**Comune di Rimini**

**Oggetto: Procedura di Valutazione di Impatto Ambientale ai sensi dell'art. 23 del D.Lgs n. 152/2006 relativa al progetto di una centrale eolica offshore "Rimini" della potenza complessiva di 330MW, antistante la costa tra Rimini (RN) e Cattolica (RN).
Proponente: Energia Wind 2020 S.r.l.
TRASMISSIONE OSSERVAZIONI UFFICIO PAESAGGIO**

**Oggetto: ID_VIP: 8509 - Procedura di Valutazione di Impatto Ambientale ai sensi dell'art.23 del D.Lgs. n. 152/2006 relativa al progetto di una centrale eolica offshore "Rimini" della potenza complessiva di 330 MW, antistante la costa tra Rimini (RN) e Cattolica (RN).
Proponente: Energia Wind 2020 S.r.l.**

Oggetto: : ID_VIP: 8509 - Procedura di Valutazione di Impatto Ambientale ai sensi dell'art.23 del D.Lgs. n. 152/2006 relativa al progetto di una centrale eolica offshore "Rimini" della potenza complessiva di 330 MW, antistante la costa tra Rimini (RN) e Cattolica (RN).
Proponente: Energia Wind 2020 S.r. l. - Comunicazione avvio periodo osservazioni e convocazione incontro istruttorio.

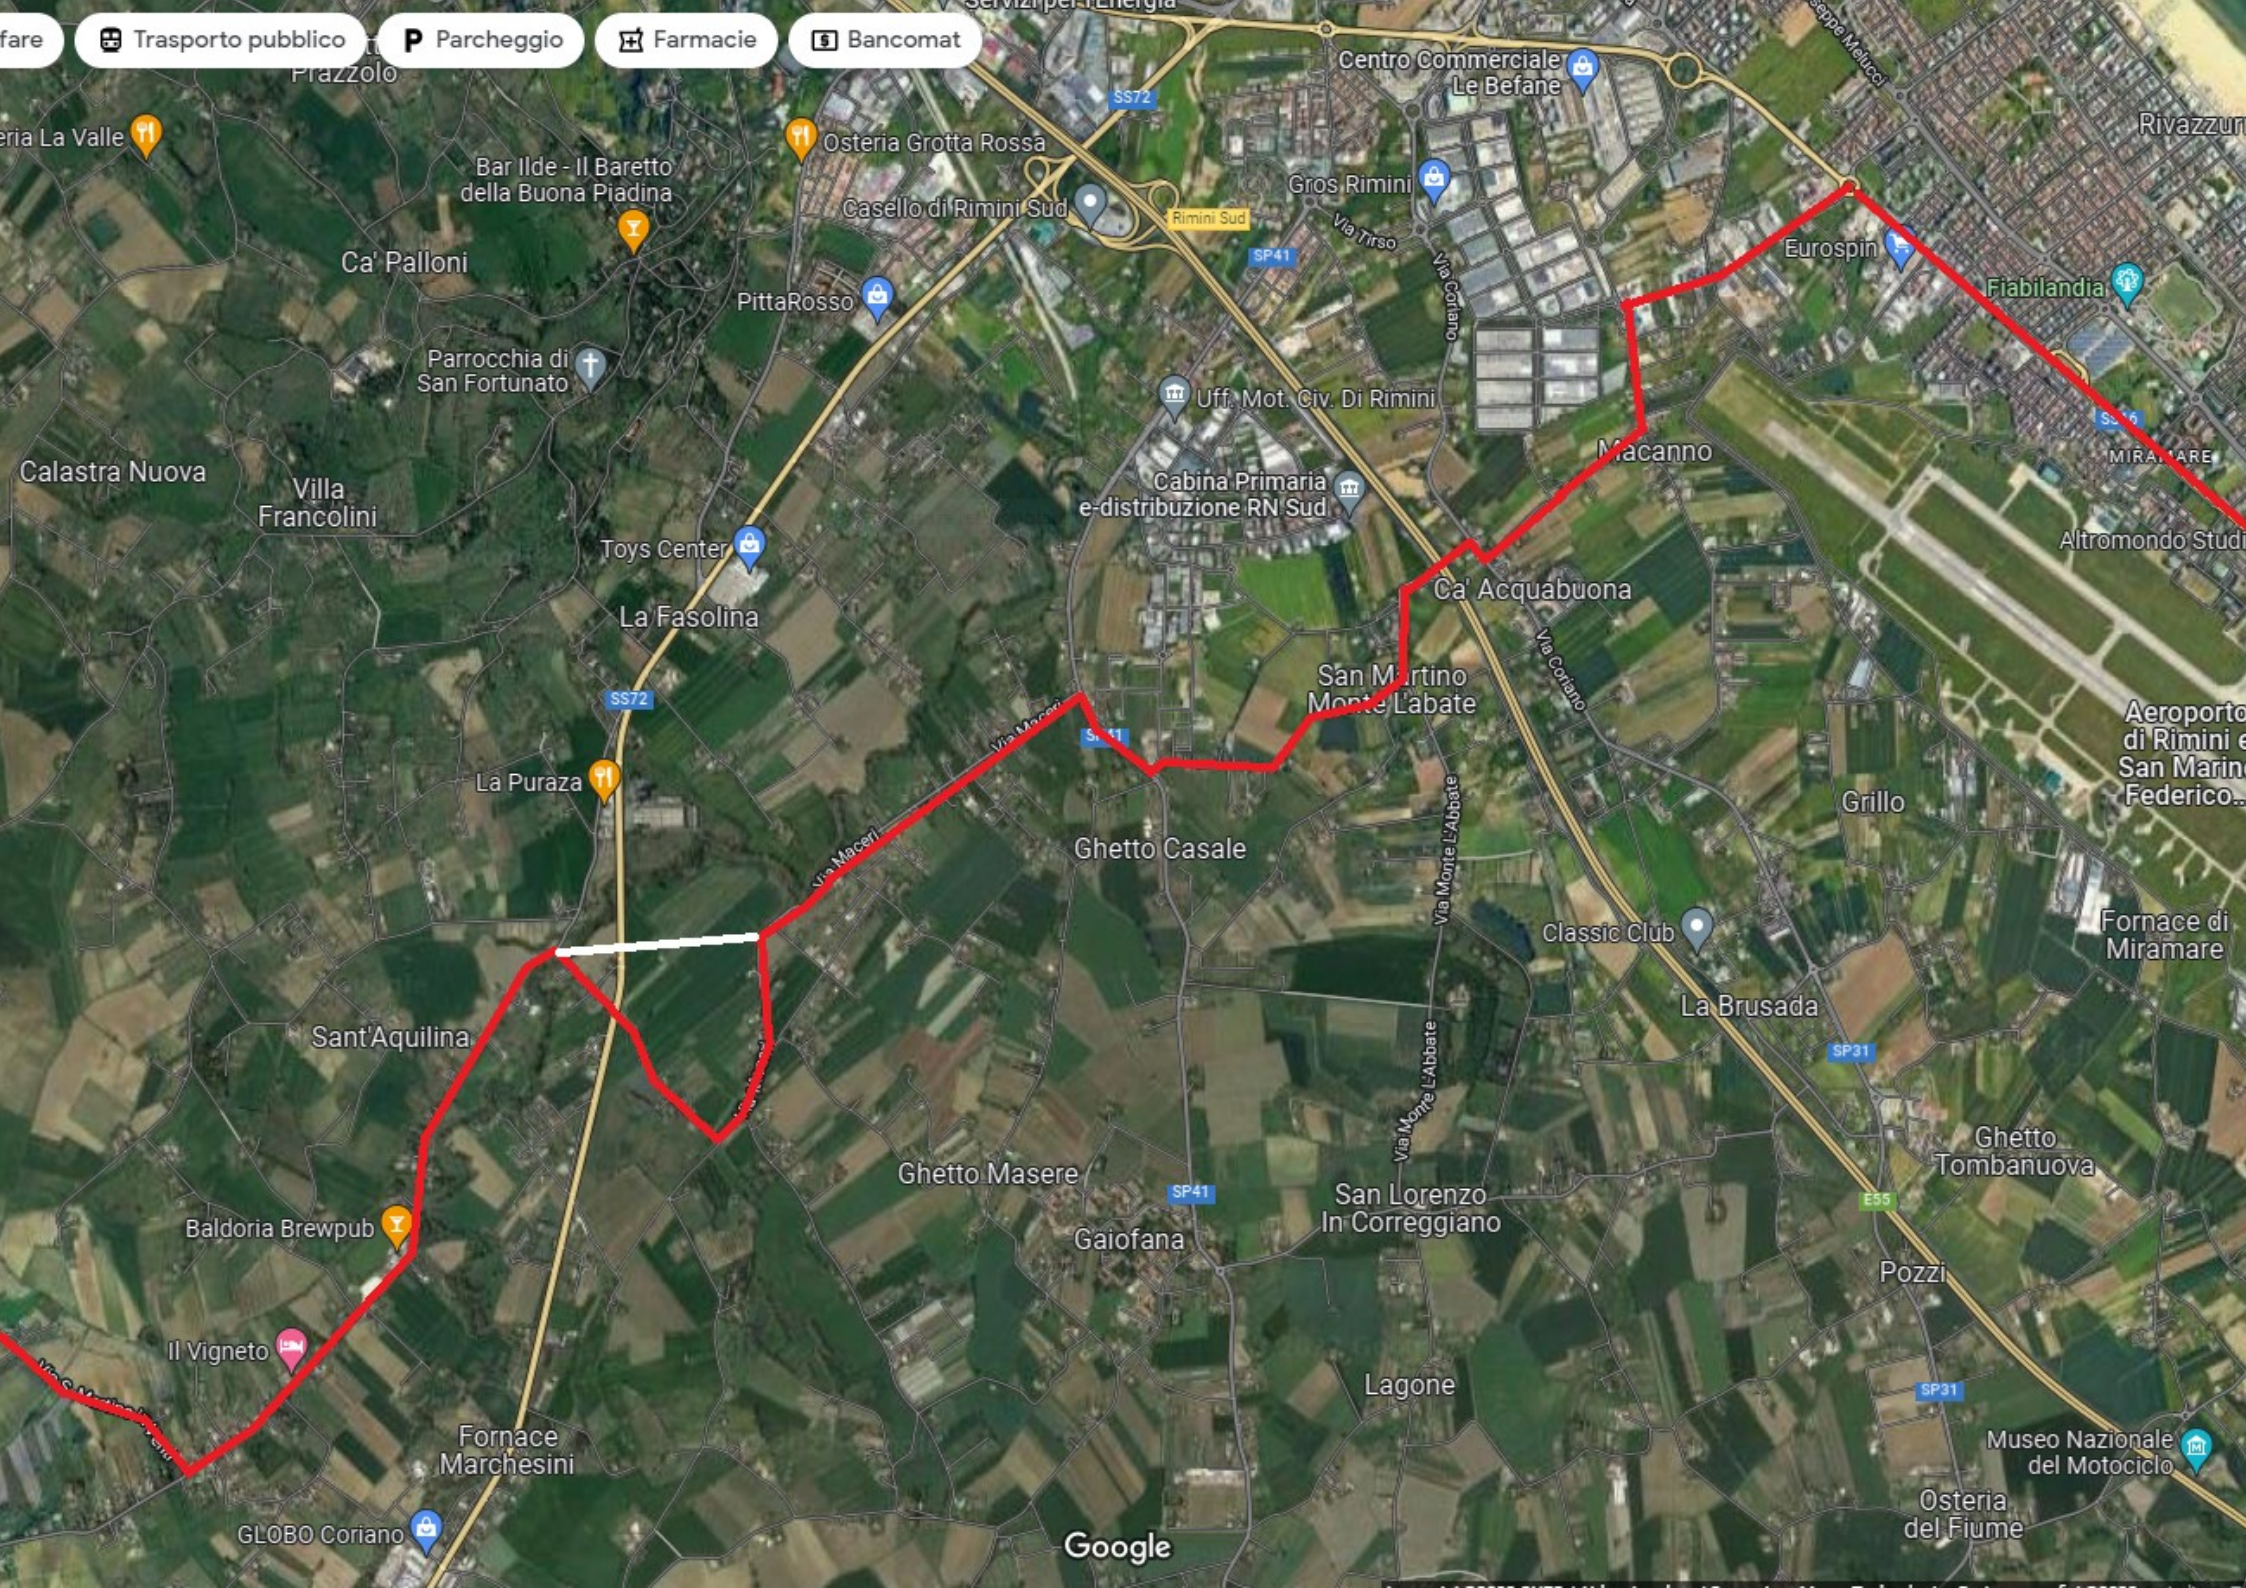
Contestualmente si avanza la seguente proposta (vd allegato) che prevede:

- punto di approdo in località Miramare – presso area dell'arenile libera posta tra Talassoterapico e colonia Bolognese;

- posizionamento vano giunti a monte della stazione del Metromare e della futura area a parcheggio pubblico scambiatore posto in adiacenza a tale fermata;

- tracciato elettrodo interrato lungo viabilità pubblica: via Cavalieri di Vittorio Veneto, S.S.16 (utilizzo prevalente della strada di arrocco posta a monte del tracciato della Statale Adriatica), via Varisco, via Macanno, via Acquabona, via Coriano, via Monte l'Abbate, via Ca' del Drago, via Masere, Via Montevecchio oppure attraversamento dei terreni di proprietà del Comune di Rimini, Via Sant'Aquilina, via San Martino in Venti.
